Aðalskipulagsbreytingar í Reykjavík 2019 - 1905007

Erindi skrifstofu skipulagsfulltrúa Reykjavíkurborgar, dags. 30. ágúst 2019 um breytingu á svæðisskipulaginu Höfuðborgarsvæðið 2040 og Aðalskipulagi Reykjavíkur 2010-2030, varðandi efnisvinnslusvæði í Álfsnesvík, ásamt umhverfisskýrslu og nýju deiliskipulagi fyrir Álfsnesvík, ásamt umhverfisskýrslu. Athugasemdafrestur er til 11. október nk.

Efni: Umsögn Heilbrigðiseftirlits Reykjavíkur um breytingu á svæðisskipulaginu Höfuðborgarsvæðið 2040 og Aðalskipulagi Reykjavíkur 2010-2030, efnisvinnslusvæði í Álfsnesvík ásamt nýju deiliskipulagi fyrir Álfsnesvík.

Efni: Umsögn Veitna um breytingar á Aðalskipulagi Reykjavíkur 2010 – 2030 og nýs deiliskipulags vegna iðnaðarsvæðis fyrir efnisvinnslu við Álfsnesvík

Mynd 1: Staðsetning athafnasvæðis og dýpkunarsvæðis* sem m.t.t. legu vatnslagnar Veitna.

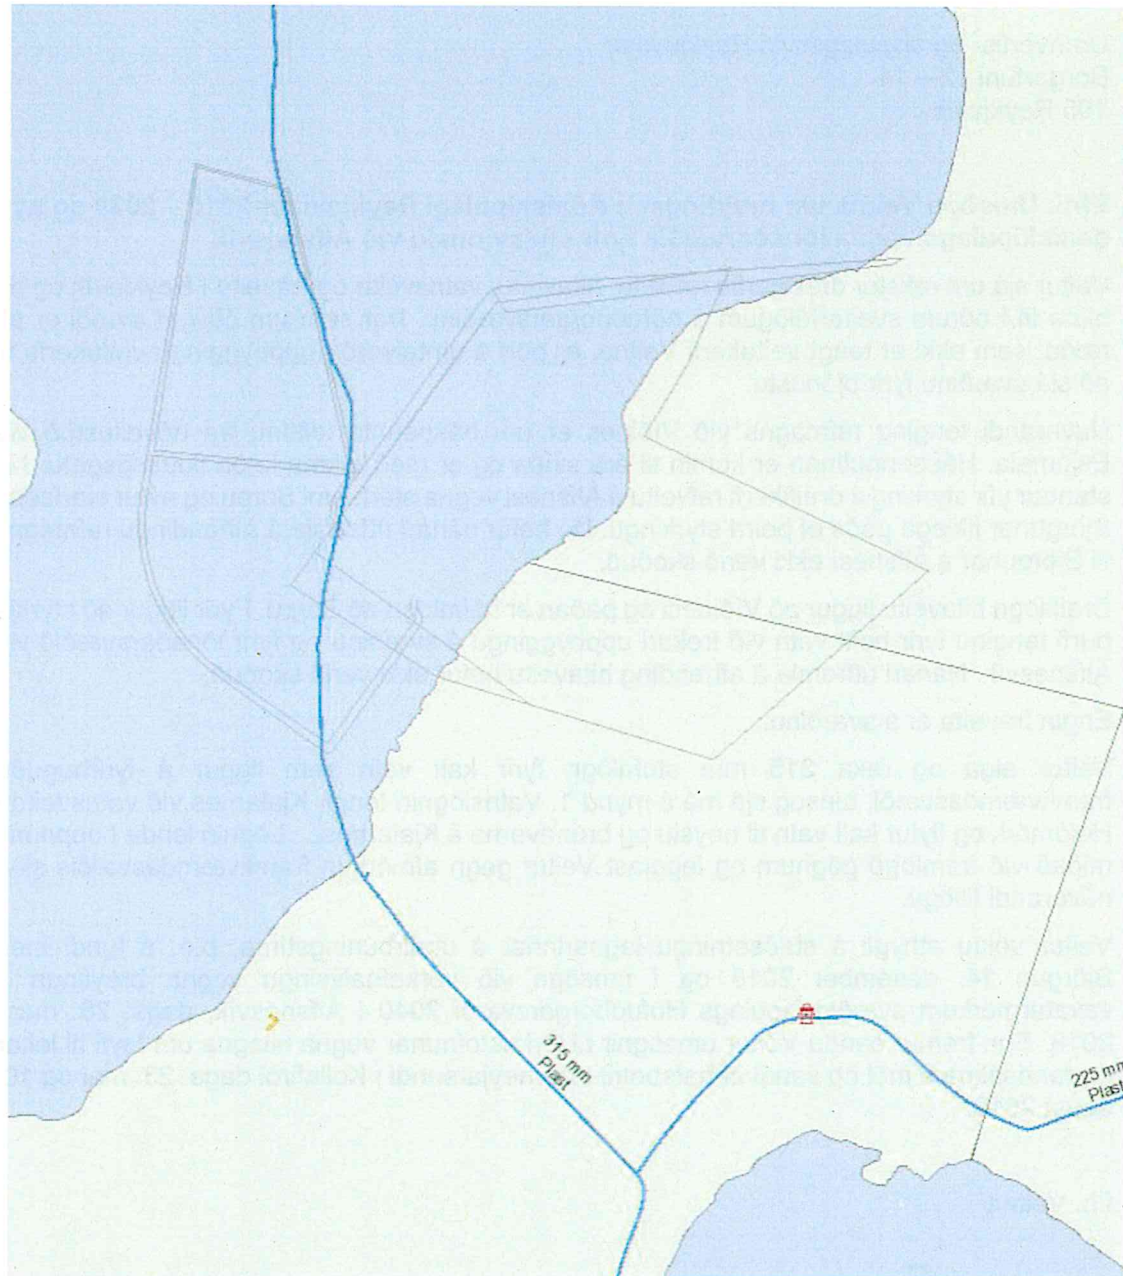
Veitur eiga og reka 315 mm stofnlögn fyrir kalt vatn sem liggur á fyrirhuguðu framkvæmdasvæði, einsog sjá má á mynd 1. Vatnslögnin tengir Kjalarnes við vatnsveitu í Heiðmörk og flytur kalt vatn til neyslu og brunavarna á Kjalarnesi. Lögnin lendir í uppnámi miðað við framlögð gögnum og leggjast Veitur gegn afmörkun framkvæmdasvæðis skv. núverandi tillögu.
